UNESCO

Rif: CLT/WHC/EUR/24/14670

Revisione tecnica ICOMOS

Proprietà	Comune di Vicenza e Ville Palladiane del Veneto
Stato parte	Italia
Identificazione proprietà	712bis
Data di iscrizione	1994
Criteri	(i)(ii)
Oggetto	Rapporto sull'attuazione della raccomandazione del 2017 Missione consultiva WHC-ICOMOS

Fig. 1 - Mappa del percorso consentito (in blu) per il trasporto di materiali pericolosi da/per la caserma "del Din" fornita dal comando US SETAF (18 Gennaio 2022).

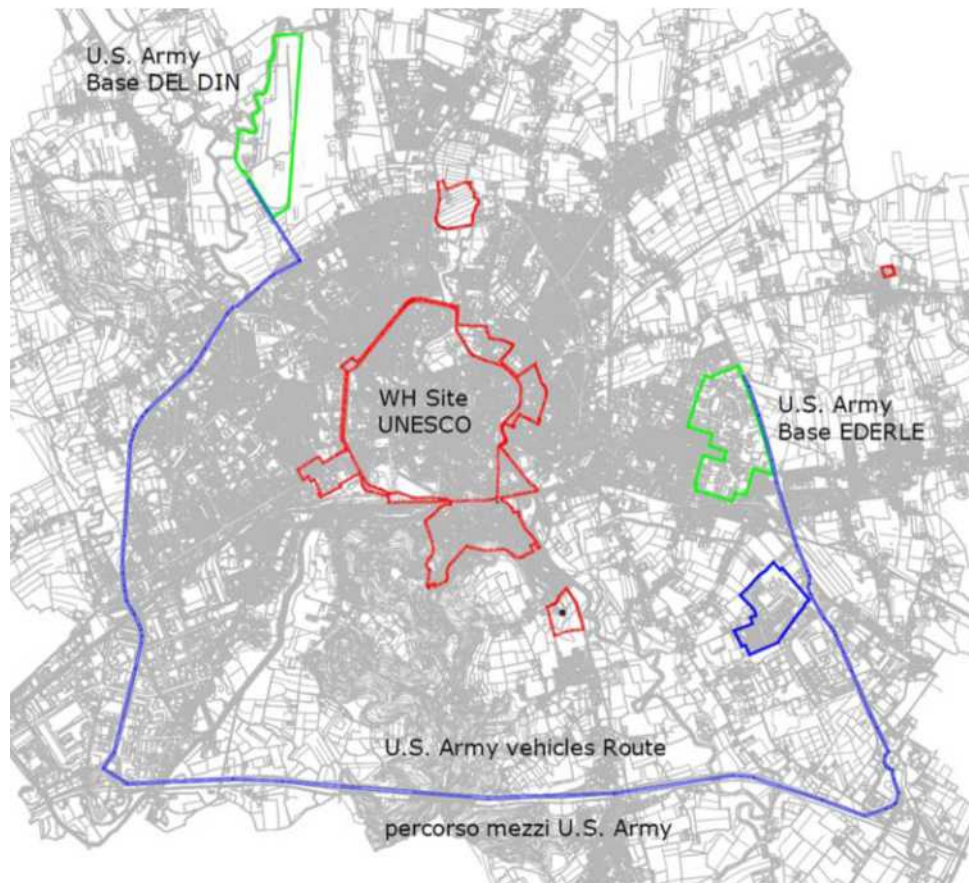
ICOMOS prende atto del fatto che nel memorandum scritto dal colonnello Matthew J. Gornik del comando SETAF degli Stati Uniti di Vicenza vengono fornite informazioni sulle misure di controllo previste (Movement Control South (MCS), SETAF Carabinieri, e Logistic Readiness Centre (LRC) Italia) e la logistica implementata durante il trasporto di materiali pericolosi da/per la caserma "del Din". I veicoli e i conducenti dell'esercito degli Stati Uniti vengono controllati e scortati dai Carabinieri, e seguono solo percorsi prestabiliti (Fig. 1). Questi sono i seguenti:

L'ICOMOS consiglia allo Stato parte di prendere in considerazione la stesura di un piano di gestione del rischio contenente ulteriori strategie di mitigazione per ridurre i rischi associati a questa minaccia al patrimonio dell'Umanità e, a tal fine, consiglia di chiedere al Comando SETAF degli Stati Uniti a Vicenza di fornire allo Stato parte un elenco dei materiali pericolosi trasportati alla/dalla Caserma "Del Din" e le classi di rischio associate secondo l'Accordo europeo relativo al trasporto internazionale di merci pericolose su strada (ADR). L'ICOMOS suggerisce che le questioni di gestione del rischio e le corrispondenti azioni di attenuazione del rischio relative al trasporto di materiali pericolosi dovrebbero essere incorporate nel piano di gestione aggiornato (MP, Management Plan) del sito del Patrimonio Mondiale. A tal fine, ICOMOS ricorda allo Stato parte che l'inclusione della gestione dei rischi nel piano di gestione è prevista dal punto 118 degli *Orientamenti operativi per l'attuazione della convenzione del patrimonio mondiale (2023)*.

Fig. 4 - Il Lotto E viene incluso nell'area protetta (Relazione del comune del 2022 - Allegato 3).

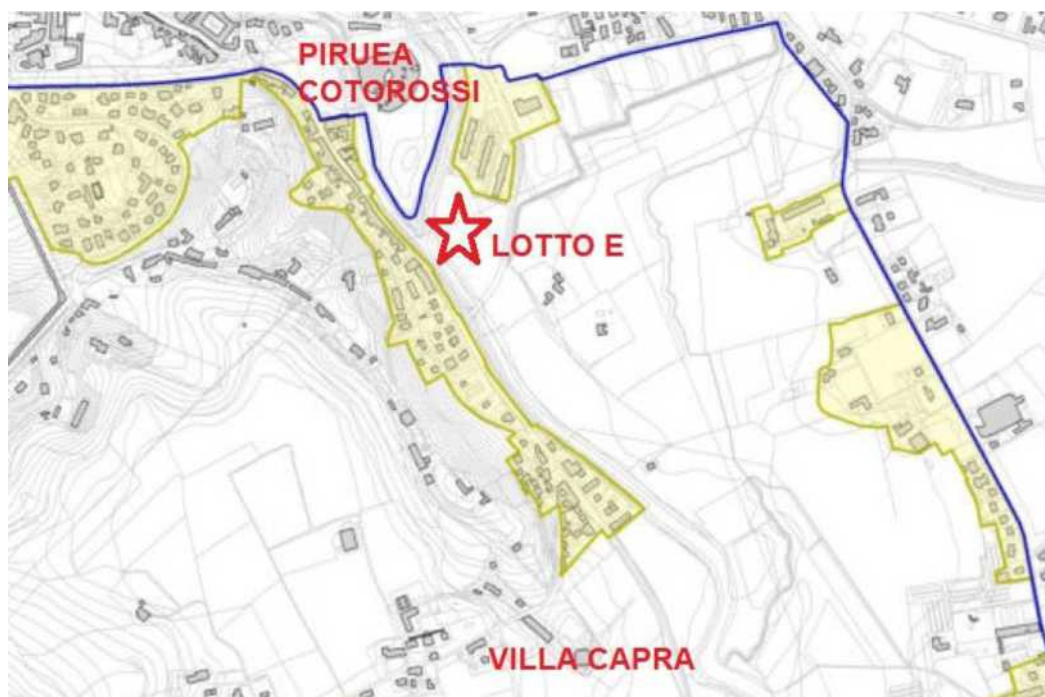
Come mostrato nella Fig. 4, lotto E "P.I.R.U.E.A. Cotorossi" (compresa nella zona bianca) è esclusa dalla zona "insediamenti urbani consolidati" (zone gialle) pertanto i nuovi lavori di costruzione previsti non sono consentiti.

Occorre tuttavia ricordare la necessità di mantenere l'uso agricolo dei terreni agricoli e che qualsiasi cambiamento nell'utilizzo del terreno delle zone rurali all'interno della zona protetta e nel suo contesto più ampio comporterà

Fig. 5 - All'interno della linea tratteggiata in rosso il ponte ciclopedonale eliminato accanto alla stazione ferroviaria, nella linea tratteggiata in blu il cavalcavia via Maganza-Stazione confermato e proposto in una soluzione alternativa per

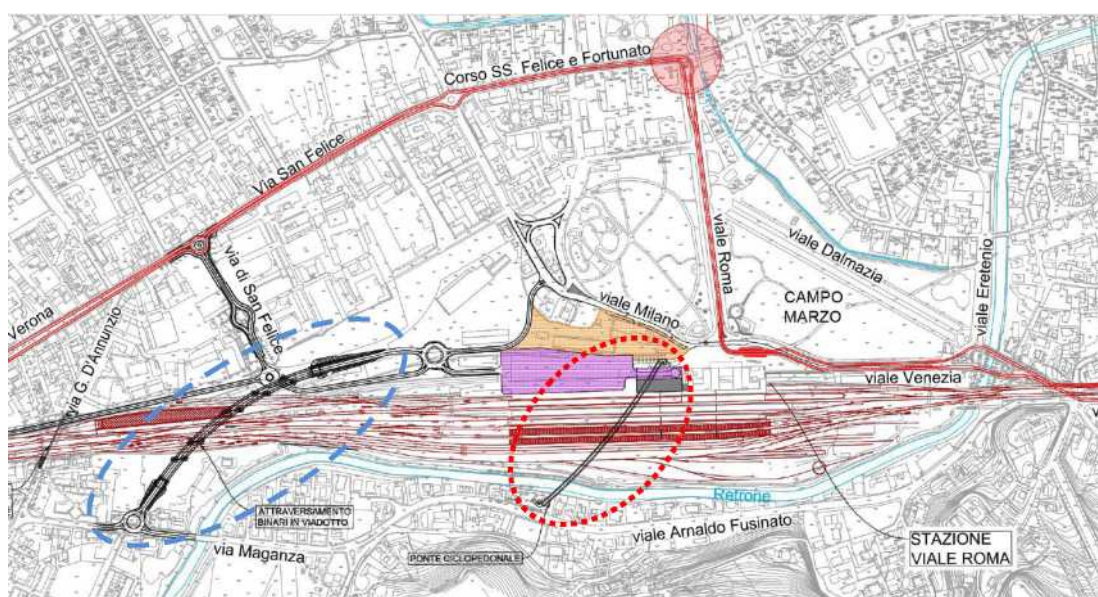
ICOMOS accoglie con favore la cancellazione del cavalcavia pedonale vicino alla stazione ferroviaria (Fig. 5).

Fig. 6 - Confronto tra la soluzione 2017 (in rosso) e la soluzione 2022 (in blu) per il cavalcavia di Via Maganza-Stazione: sezione trasversale del cavalcavia in corrispondenza dei pilastri (relazione del Comune del 2022 - Allegato 4 - relazione IRICAV2).

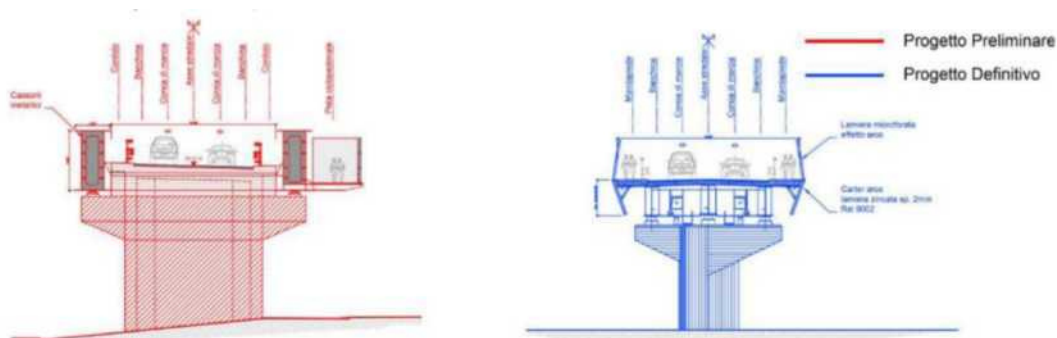
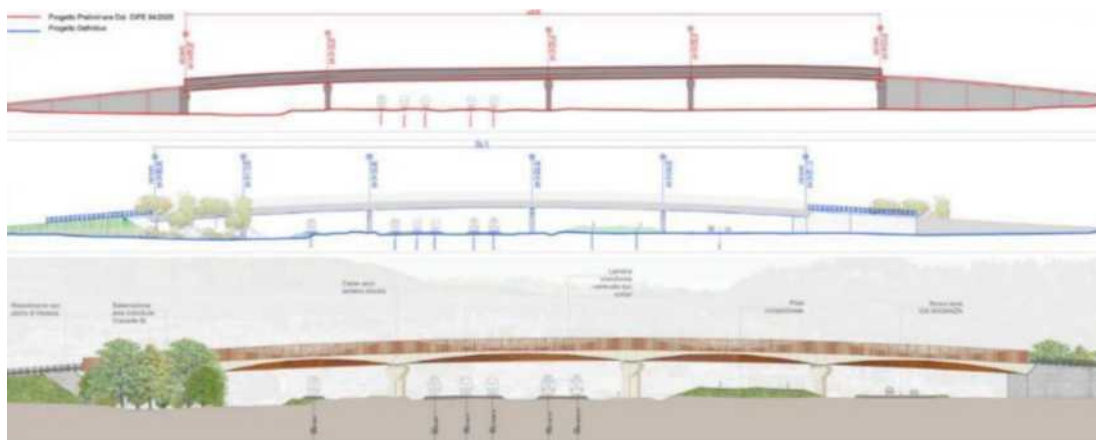
ICOMOS si rammarica che il lungo e alto cavalcavia di via Maganza-Stazione sia ancora un'opzione praticabile. È necessario notare che l'IRICAV2 ha scartato la soluzione di un sottopassaggio lungo circa 200 m a causa dell'interferenza con la falda d'acqua e i depositi alluvionali sabbiosi di spessore fino a 10 m depositati dal fiume Retrone.

La soluzione alternativa proposta prevede la rotazione della rotonda di Via Maganza, un'ottimizzazione della tendenza in planimetria - più una riduzione della distanza delle campate - e l'inclinazione dei pulvini rispetto all'asse stradale. Questi cambiamenti hanno consentito agli ingegneri di abbassare l'altezza dell'arcata e di ridurre il volume della rampa nord che costituiva l'ingombro visivo che impattava pesantemente sul paesaggio (Fig. 6 e Fig. 7). Il rapporto tecnico IRICAV2 riporta quanto segue: "l'attraversamento

ICOMOS riconosce gli sforzi compiuti dagli ingegneri-costruttori per mitigare e ridurre l'impatto del cavalcavia di Via Maganza-Stazione. Tuttavia, prima di procedere con lo sviluppo di qualsiasi intervento concreto, è necessario valutare l'impatto visivo della nuova progettazione proposta dei cavalcavia (cavalcavia ciclabili pedonali e/o ferroviari e/o per veicoli) tenendo conto del nuovo studio realizzato nel Giugno 2022 (relazione del Comune del 2022 - allegato 8) dove sono stati identificati i gradi di vulnerabilità rispetto al potenziale impatto visivo di vari tipi di intervento.

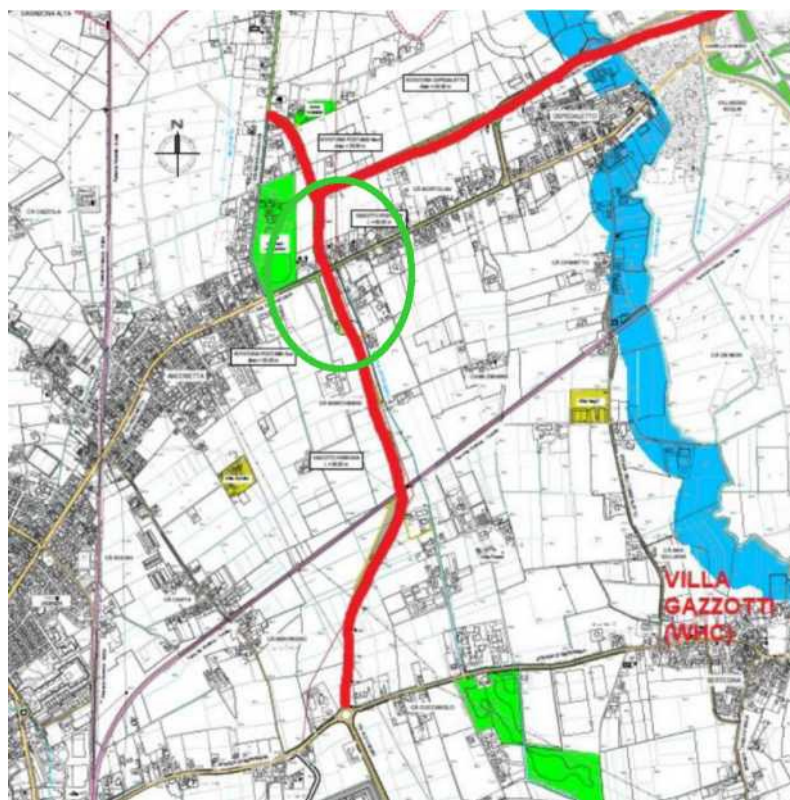
Il diverso percorso proposto dall'azienda Autostrada A4 Brescia-Padova interseca la strada Postumia accanto a Villa Imperiali Dalla Rovere situata nel vicino Stradone Nicolosi. Questo percorso diverso differisce dalla soluzione presentata alla missione consultiva WHC-ICOMOS congiunta nel 2017, valutata da HIA e riesaminata dalla revisione tecnica ICOMOS del 2021.

ICOMOS sottolinea come la relazione del comune del 2020 abbia già dichiarato che la società Autostrada A4 Brescia-Padova ha indetto un bando di gara per la stesura della fattibilità attuativa, economica e tecnica finale dei progetti di ampliamento di via Aldo Moro dal bivio con la Strada Comunale di Bertesina alla Strada Statale Postumia, come proposto nel progetto preliminare del 2000. L'allegato 7 della relazione del Comune del 2022 sottolinea chiaramente la vicinanza a Villa Imperiali Dalla Rovere (Fig. 11). L'implementazione di questo nuovo percorso non è fattibile e avrà un impatto notevole sull'eccezionale valore universale del sito del Patrimonio Mondiale dell'Umanità, sulla cornice di Villa Imperiali Dalla Rovere e sullo storico paesaggio rurale circostante.

Dal presente testo non è chiaro se lo studio di fattibilità tecnica ed economica e altri documenti di progettazione, valutazione e decisione sullo Stralcio n. 2 siano già disponibili o meno.

ICOMOS chiede di interrompere qualsiasi ulteriore sviluppo decisionale prima di presentare tutta la documentazione relativa allo studio di fattibilità tecnica ed economica e ad altri documenti di progettazione e decisionali relativi allo Stralcio n. 2 al Centro del Patrimonio Mondiale per la valutazione e la revisione da parte degli organi consultivi.
